パンドウイトコーポレーション日本支社  
〒108-0075 東京都港区港南 2-13-31 品川NSSビル  
2022年3月17日  
PJ22-012

## PanMPO コネクタ 仕様変更のご案内

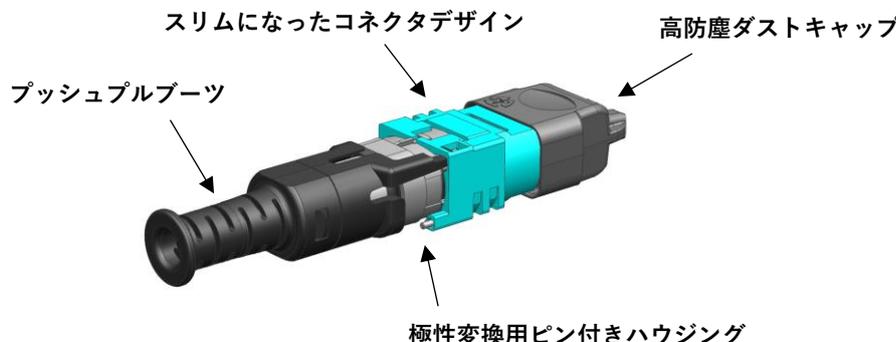
- コネクタ形状

よりスリムになり、高密度環境でも更に作業がしやすくなりました。

- プッシュプルブーツ機能

高密度実装におけるコネクタの着脱が容易になり、ファイバーケーブルのストレインリリーフが改善されました。

- 極性変換ピン

ハウジングに極性変換用のピンが内蔵されました。

- ダストキャップ

ダストキャップの密閉性と防塵性が向上しました。
